国道１９号防災事業構造等検討会（第１回）を開催しました

一般国道19号防災事業概要

内容 1 1号トンネルの施工実績や追加地質調査結果を踏まえた、2号トンネルにおける地山評価や支保構造等の見直し

<支保構造変更>

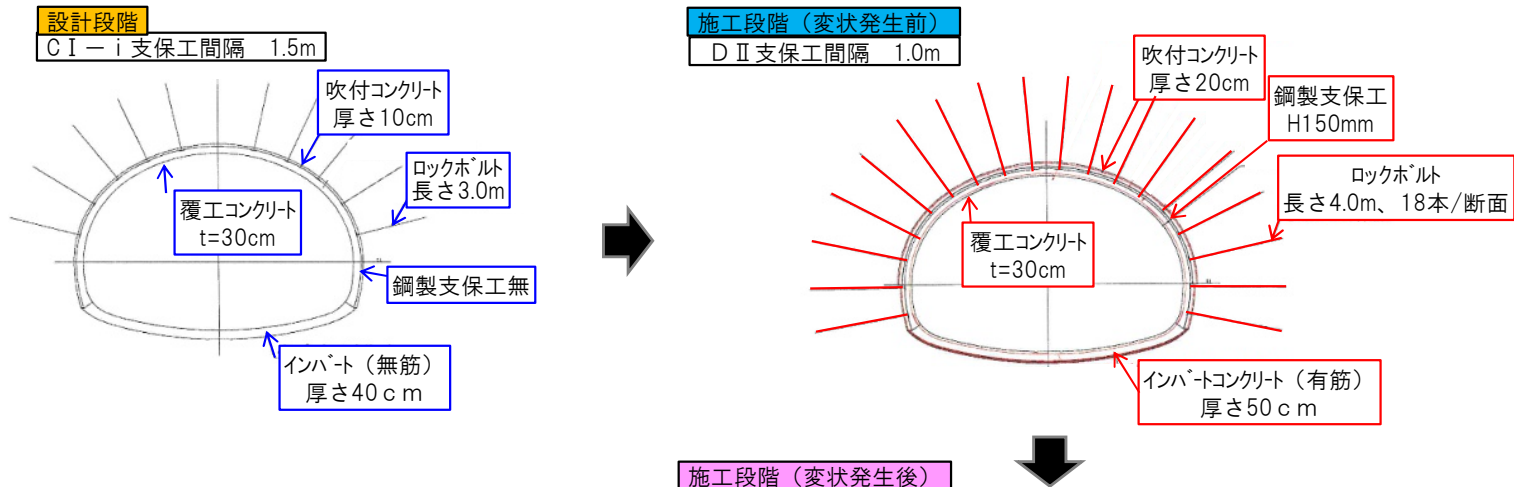
- ・ 1号トンネルの施工において、当初の想定地山より、脆い箇所が多く確認され支保構造を変更し掘削を行った。
- ・ また、内空変位量大きい区間では、増打ロックボルト等の支保構造補強を実施した。
- ・ 2号トンネルにおいては、1号トンネルと地山状況が類似していることや、1号トンネルの施工実績や設計後の追加調査結果を踏まえ、地盤評価を見直し支保構造の修正設計を行った。

<内空変位の影響による支保工変状状況>

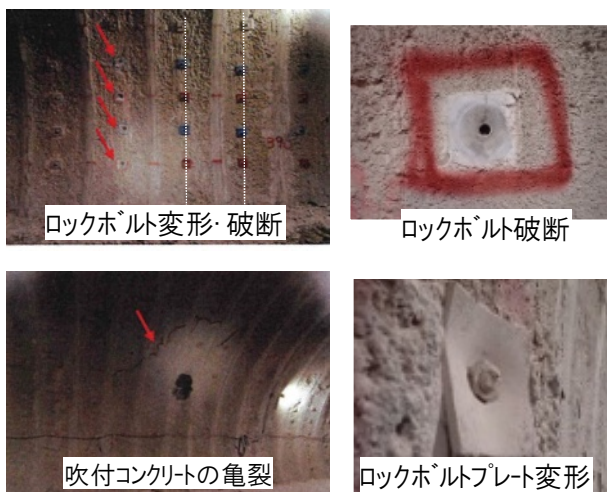
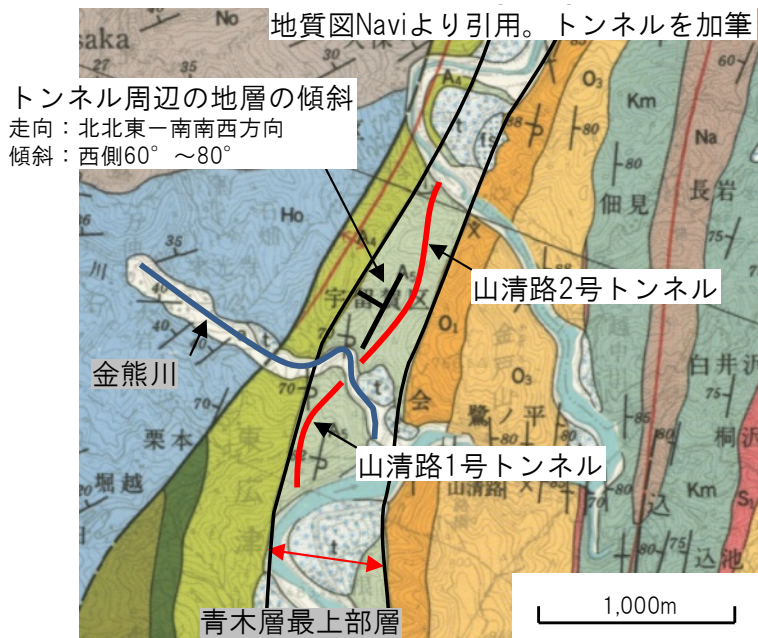
変位量大きい区間は、支保構造の補強として増打ロックボルトを実施

○弾性波探査のイメージ

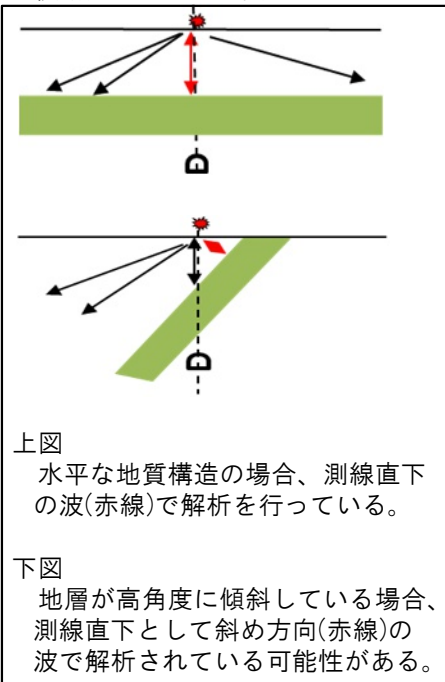
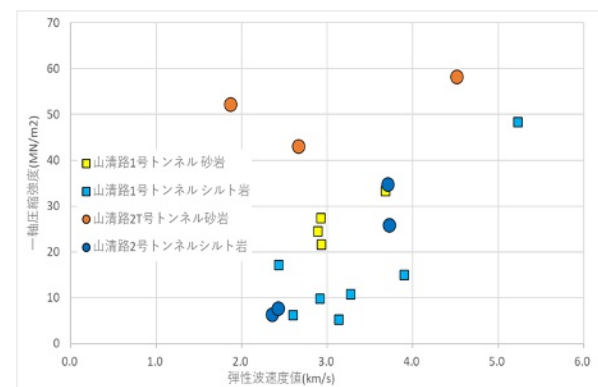
- ・ 1号トンネルの施工では砂岩、シルト岩互層の箇所では弾性波速度に比べ地盤が脆い箇所が多く見られたことから、弾性波速度が実態と合っていない箇所があった。
- ・ 砂岩シルト岩互層部で、砂岩層に挟まれているシルト岩の弾性波速度値は、砂岩の値が示されている可能性が高い。

当初設計段階

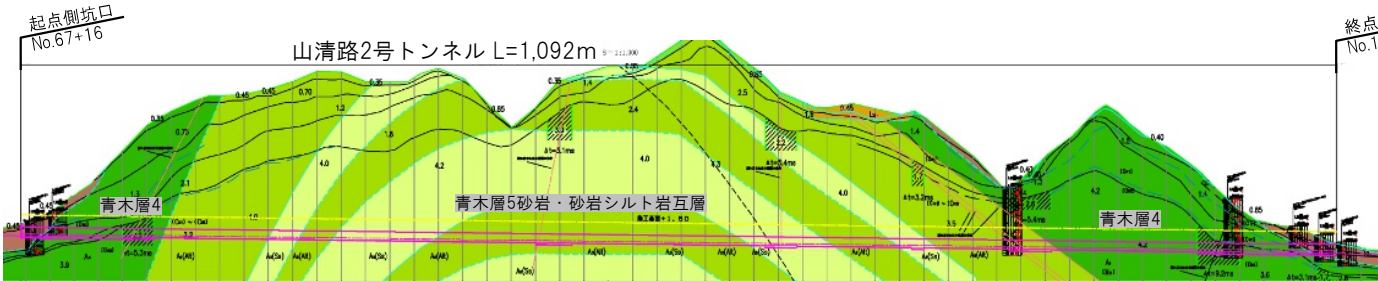
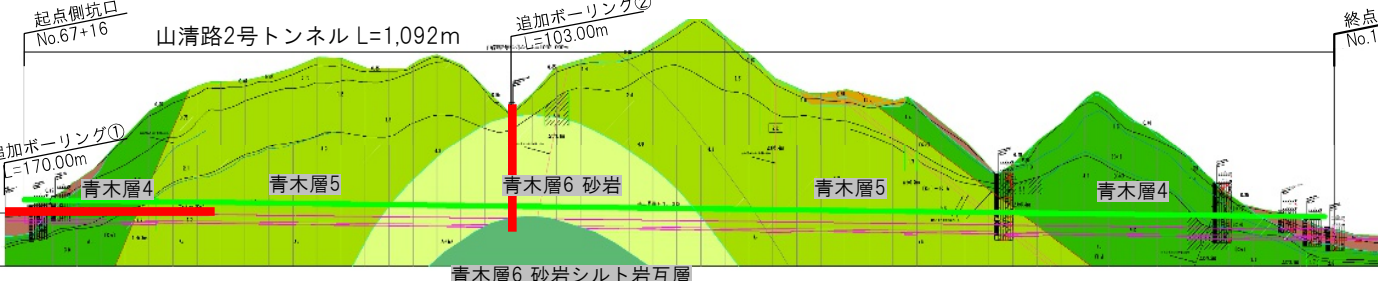
- ・ 1号トンネルと2号トンネルの地質状況は類似しており、トンネル掘削時に発生する現象も類似している可能性が高いため、1号トンネルの施工実績を踏まえ、2号トンネルの地山評価および支保構造の見直しを行うこととした。

地層区分 (地山の分類)	【M塊状】 砂岩層 青木層6(Ss) [A6(Ss)]	【L層状】 砂岩・シルト岩互層 青木層4 [A4] 青木層5 [A5] 青木層6(Alt) [A6(Alt)]
(地山の特性)	・ 山清路1号トンネルにおいても砂岩主体の切羽があった可能性があるが、CⅠ、CⅡパターンでの掘削実績が無い ・ 層理面は少ないものの、急傾斜であり切羽の安定性に不利であり、岩盤が硬くても肌落ちや変形等の発生の懸念がある。	・ 地山はシルト岩の強度に左右されると思われるが、地山弾性波速度値は硬質な砂岩により実際より速めに測定されている可能性がある。 ・ 山清路1号トンネルでの砂岩シルト岩互層部の掘削実績がDⅠ及びDⅡ
(地山分類の決定)	・ CⅡを上限とする ・ 技術基準 地山分類表の地山弾性波速度に準拠する 3.0km/sec以上 : CⅡ 3.0km/sec未満 : DⅠ	・ 標準部 : DⅠ ・ 土被り100m以上 : DⅡ ・ 2.0km/sec未満 : DⅡ

地質名	青木層4	青木層5 砂岩シルト岩互層	青木層6 砂岩	青木層6 互層	青木層6 砂岩	青木層5 砂岩シルト岩互層	青木層4	
岩石グループ	L層状	M塊状	L層状	M塊状	L層状	L層状	L層状	
速度値	1.3～2.2	3.2～4.0	4.2	3.0～4.2	4.0	4.0～4.3	2.6～3.5	4.2 2.3
地質状況	L層状岩盤が分布し、土被りが大きくなると、層理面に沿って変状が発生する可能性が高い	両側にM塊状岩盤、中央部にL層状岩盤が分布する L層状部では層理面に沿った変状が発生する可能性が高い				L層状岩盤が分布し、土被りが大きくなると、層理面に沿って変状が発生する可能性が高い

○抗口部の防音扉（1号トンネル）

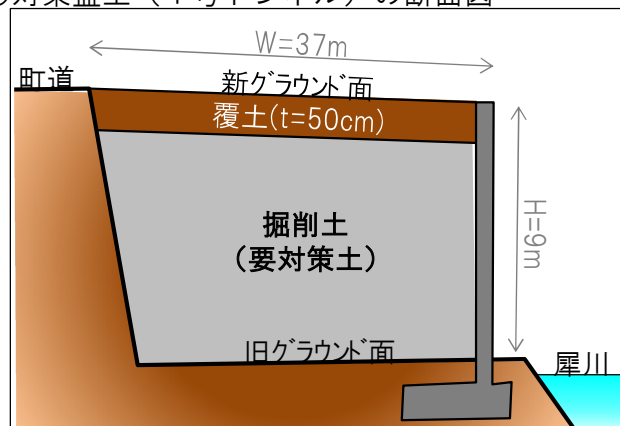
- ・ 1号トンネルの工事契約後、施工者による詳細な検討や周辺住民との調整の結果、防音扉、吸音型仮囲、吹付プラント等の追加防音対策が必要となった。
- ・ 2号トンネルも同地区から掘削工事を行う予定のため、同内容の防音対策を想定した。
